Změny stavby v II.etapě.

NÁZEV AKCE: NYMBURK – REGENERACE PANELOVÉHO SÍDLIŠTĚ JANKOVICE

OSAH PRÍLOHY: SITUACE STAVBY - II. ETAPA - změna stavby září 2021

ČÍSLO PRÍLOHY: 05s18-5-D-00-02.2

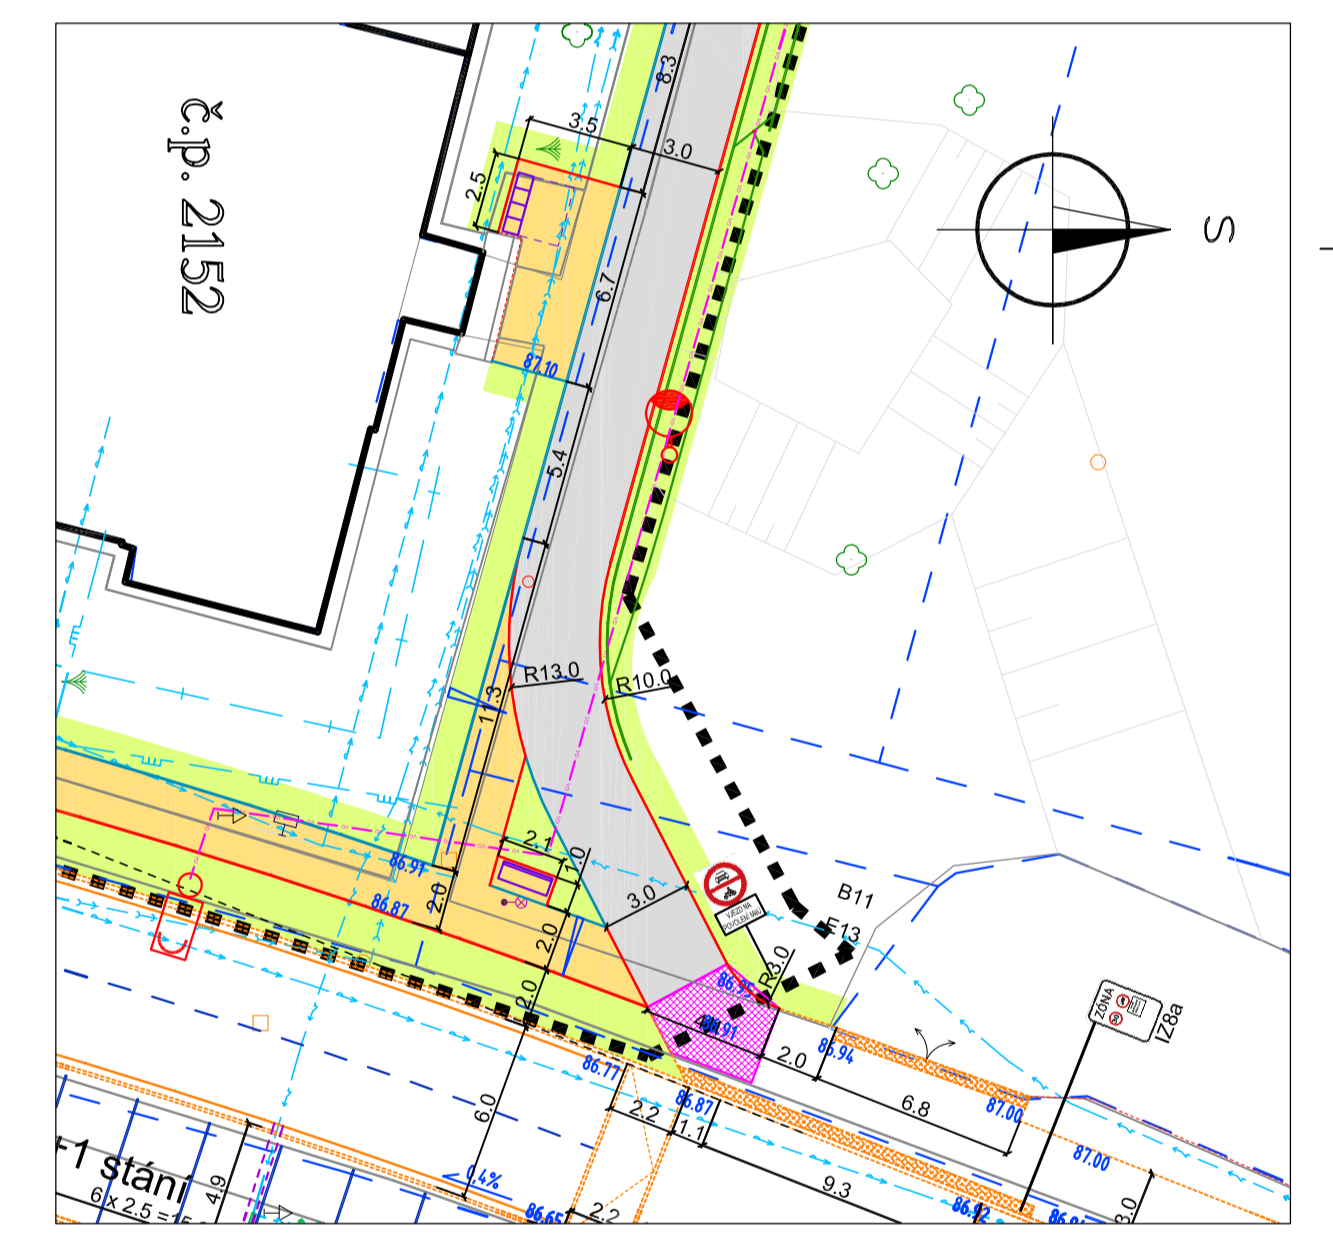
- Úprava trasy chodníku u čp. 2151**
Po odkrytí stávajících vrstev chodníku u stromu na rohu čp. 2151 byl zjištěn rozsáhlejší kořenový systém. Pro snížení poškození kořenového systému je navržena úprava trasy chodníku s oddělením cca o 1,0 m oproti původnímu záměru.

- Úprava povrchu chodníku u čp. 2119**
Po odkrytí stávajících vrstev chodníku u stromu na rohu čp. 2119 byl zjištěn rozsáhlejší kořenový systém. Pro založení obruby a snížení poškození kořenů je navržena úprava konce chodníku. Místo 1,5m polokruhu vysypávaného „kačirkem“ okolo stromu bude plocha zvěšena na 2,0m pás a z vydlážděné části zůstane 1,0m pás.

- Úprava parkování v ulici Jasminová**
Po odkrytí stávajících vrstev chodníku u stromů naproti čp. 2135-2137 byl zjištěn rozsáhlejší kořenový systém. Po místním šetření a návrhu variant řešení okolo stromů byla vybrána varianta s posunem parkoviště o 1,0m směrem ke hřišti a úpravou kolmého závalu na zářiv pro podélná stání.
Při odkrytí stávajících stlů podél čp. 2135-2138 byla zjištěna jiná poloha síť než byla předána k projektu. Navržené stromy by zasahovali nad vodovod. Byla navržena varianta vypuštění stromů v místech a výsadba stromů mezi chodník a BD. Z pohledu stromů jde o vhodné řešení - výsadby do širších zelených pásů vytváří dlouhodobě lepší podmínky pro prosperitu stromů. Budou vysázeny óks Gleditsia za 8 ks Hybiscus na kmeni 180 cm, obvod kmene cca 8-14 cm dle dostupnosti na trhu s mrazuvzdorností pro region Polabí.
Vypuštěním stromů s prostorem parkovacích ploch a se zjištěním velké šachty na rohu čp. 2135 je upraven návrh kolmých parkovacích stání na jižní straně ulice Jasminová. Úpravou stání bude celkový počet parkovacích stání v ulici Jasminová 4 stání nižší. Původně 23+3 kolmé stání + 16 kolmých... 42 stání, nové 27+3 kolmých + 8 podélných... 38 stání. Místo výsadby 15 stromů (převážně do mřížů) bude vysázeno v dané části jen 14 stromů.

- Úprava požárních nástupních ploch ve vnitrobloku**
Pro zjednodušení výstavby požárních nástupních ploch a zachování stávajících betonových chodníků jako podklad pod dlažďený pojízdný chodník bylo rozhodnuto spojit postání pásy ze zatravnovací dlažby do jednoho pásu umístěného směrem donitř zatravněného vnitrobloku. Pás pro požární nástup bude zachován v šířce 6,5m (3,0m pojízdný chodník a 3,5m zatravněná plastová dlažba oproti původní kombinaci 1,5 pás zatravněné dlažby blízke k objektům, 3,0m pojízdný chodník a 2,0m pás zatravněné dlažby směrem k travnaté ploše. Nově navržených 6 sloupů VO se umístí dle původního návrhu a jejich umístění bude v 3,5m pásu se zatravněnou dlažbou.

- Úprava u stání pro kola u čp. 2119, 2120**
Z důvodu výškového řešení budou okolo stání doplněny úhlové stěny typu „L“ a boční stěny z palisád
- Rozšíření prostor u přístřešků pro kontejnery**
Z důvodu dodatečného požadavku TS budou doplněny plochy pro další nádoby na odpad, které je nutné zvedat mechanickou rukou a tudíž nemohou být v přístřešcích. U čp. 2134 bude vytvořen celistvý obdélník okolo přístřešku. Oproti projektu bude mírně posunut cca o 0,8m směrem k ul. Jasminová.
U čp. 2133 bude rozšířena plocha o možnost doplnění o další nádobu na odpad.
U čp. 2150 bude rozšířena plocha a posunut přístřešek o možnost doplnění o další nádobu na odpad.
U čp. 2139, 2140 budou obdobně jako u přístřešku u čp. 2134 stání rozšířena pouze o „zub“ do tvaru obdélníku.

- Osvětlení**
Z důvodu nevhodného umístění stožáru u čp. 2119, který zasahuje do koruny přilehlého stromu, bude stožár umístěn obdobně jako u čp. 2120 vpravo hned u vchodu.
Mezi parkovištěm u čp. 2118 a Sadovou ulicí v zatravněné ploše za lavičkou, kde měl být původní stožár, se nachází stará horkovodní šachta. Proto bude stožár posunut vlevo od lavičky tak, aby se těsně dotýkal hrany této šachty a byl tak co nejďal od obruby a zároveň se mohl ukotvit do dostatečné potřebné hloubky
